改善箇所説明図

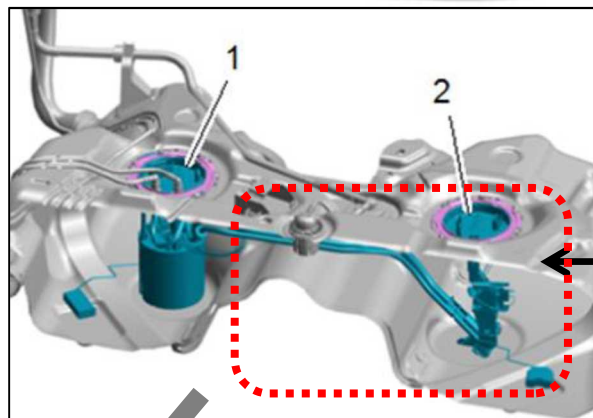
基準不適合箇所

燃料ゲージ付きサクシオン
ジェットポンプ

燃料タンクに取り付けられている燃料ゲージ付きサクシオンジェットポンプにおいて、製造時の組付指示が不適切なため、使用過程において当該ポンプが傾くことがある。そのため、燃料残量が正しく検出できず実際より燃料を多く表示して、最悪の場合、走行中に燃料切れによりエンストするおそれがある。

全車両、燃料ゲージ付きサクシオンジェットポンプを対策品に交換する。
